গণপ্রজাতন্ত্রী বাংলাদেশ সরকার  
শ্রম ও কর্মসংস্থান মন্ত্রণালয়  
কলকারখানা ও প্রতিষ্ঠান পরিদর্শন অধিদপ্তর

ক্যাপ পর্যবেক্ষণের তথ্য

কারখানার নাম	এভান্ট গার্মেন্টস লিঃ
ঠিকানা	Shirirchala, Maona Vobanipur, Gazipur Sadar, Gazipur
কারখানার কোড	GZP048
কালার কোড	
মূল্যায়নের ধরণ: <a href="#">কাঠামোগত মূল্যায়ন</a>	পর্যবেক্ষণের তারিখ: ২৬-০২-২০২৩
১. পর্যবেক্ষণ

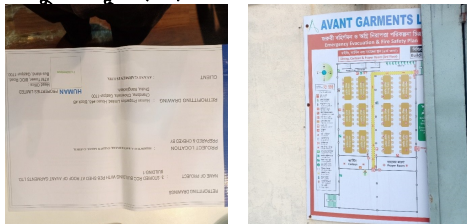
কার্যক্রম	Produce and actively manage a loading plan for all floor plates within the factory giving consideration to floor capacity and column capacity.
সুপারিশের তথ্যসূত্র	
কারখানার কার্যক্রম	
অগ্রাধিকার	
চূড়ান্ত সমসীমা	-
সংশোধিত সমসীমা	-
অগ্রগতির অবস্থা	চলমান
মন্তব্য	30/1/2020: Load plan has been submitted for approval but not posted on floors. 16/7/2020: Same as before. 07.10.2020: Load plan was posted on the floor but not approved from DIFE. They submitted the drawings and documents for load plan and awaits approval. 18.08.2021: Load plan was posted on all the floors but they are not approved from DIFE. They will submit the corrected Documents within short time. 07.08.2022: Load plan has been submitted for approval but not posted on floors. No Approved Floor load plan posted on floor. 26.02.2023:DEA report received approval from DIFE. But the factory authorities have not started the retrofit work yet.
